**01.04.2016 TABEL Q & A 2****ÎNTREBĂRI**

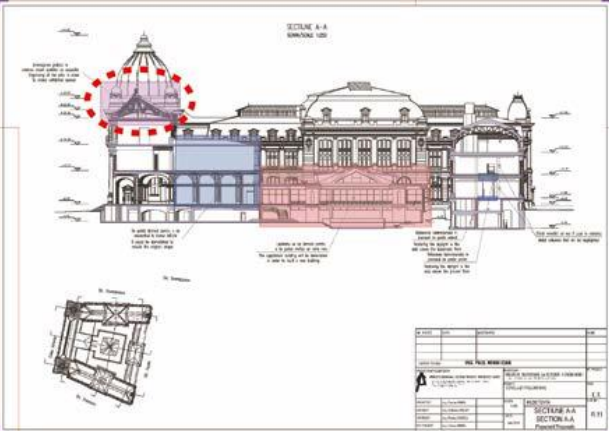
**Q41** / Care este forma inițială a situației existente a Camerei 01 de la parter? Există două tipuri de descriere” 5.2 Parter” și “5.2 Secțiunea AA”.

Forma originală a zonei se poate observa în planurile din anii 1900. În anii 1940 și 1977 zona respectivă a suferit intervenții care au dus la forma actuală.
